**Modification simplifiée n° 1
du Plan Local d'Urbanisme
de Saint-Vaast-la-Hougue**

Notice de présentation

DOSSIER DE CONSULTATION

Exemple du même article avec la modification proposé

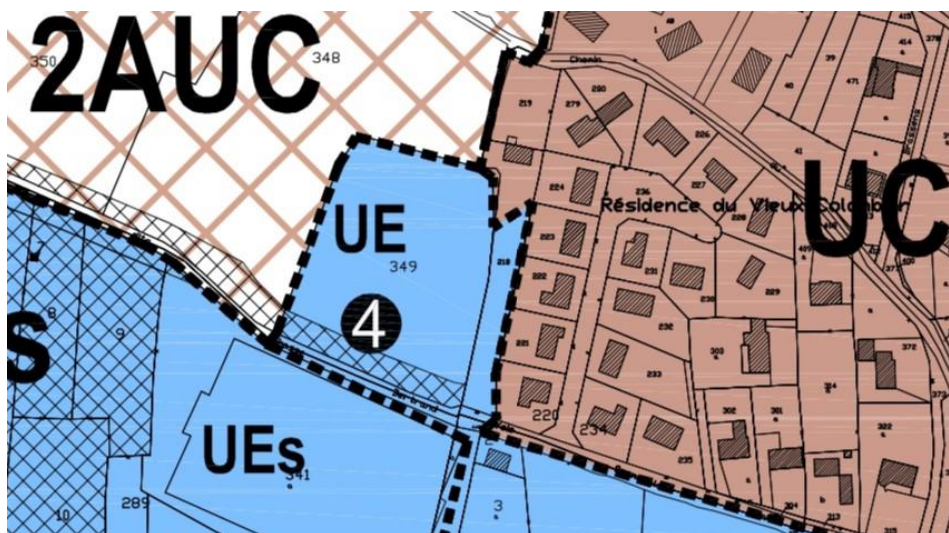
3.2.3 Suppression de tous les paragraphes mentionnant les submersions marines dans le règlement écrit

L'objectif de ce point de modification est la suppression des articles du règlement écrit faisant référence au risque de submersions marines. En effet, depuis l'approbation du PLU en 2013, le Plan de Prévention des Risques Littoraux couvrant les communes de Saint-Vaast-la-Hougue, Quettehou et Réville a été approuvé par arrêté préfectoral en date du 02/05/2016.

Le PPRL étant directement opposable aux autorisations d'urbanisme, il se substitue aux précédents périmètres de submersion marine.

Par conséquent, dans un objectif de clarté et de lisibilité, il n'est plus nécessaire de mentionner les zones de submersions marines au sein du règlement écrit du PLU de Saint-Vaast-la-Hougue.

Extrait du règlement graphique actuel du PLU

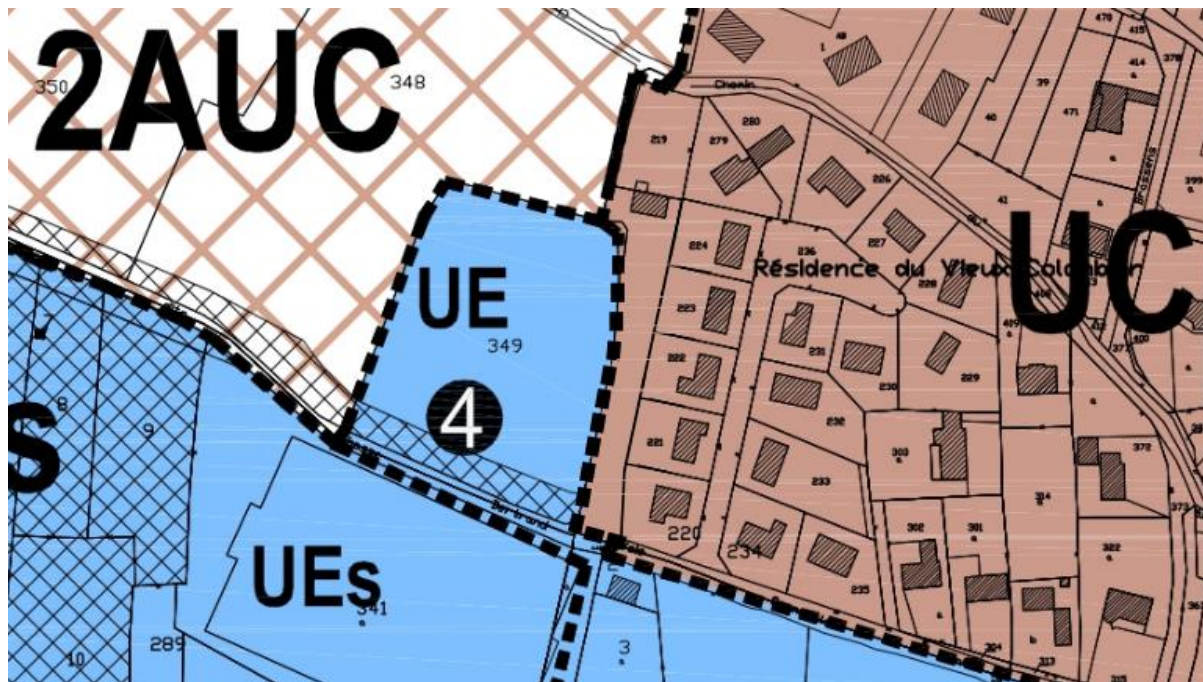
La présente modification vise également à corriger une erreur matérielle au règlement graphique. En effet, une partie de la parcelle n°AB 595 et la totalité de la parcelle AB 596 ont été classées en secteur UE au PLU correspondant au projet de gendarmerie, qui a été depuis réalisée. Il s'agit d'une erreur matérielle lors du tracé du zonage, cette bande de terrain ne faisant pas partie intégrante du projet de gendarmerie. L'intégralité de cet espace (1033 m²) est par conséquent à reclasser en secteur UC.

A noter que l'ancienne parcelle 218 a fait l'objet d'un redécoupage : parcelle n°595 au Nord, dont le fond de jardin est concerné pour une surface d'environ 220 m² ; parcelle n°596 au Sud, mesurant environ 70 mètres de long pour 13 mètres de large pour une superficie de 925 m².

Extrait du règlement graphique corrigé
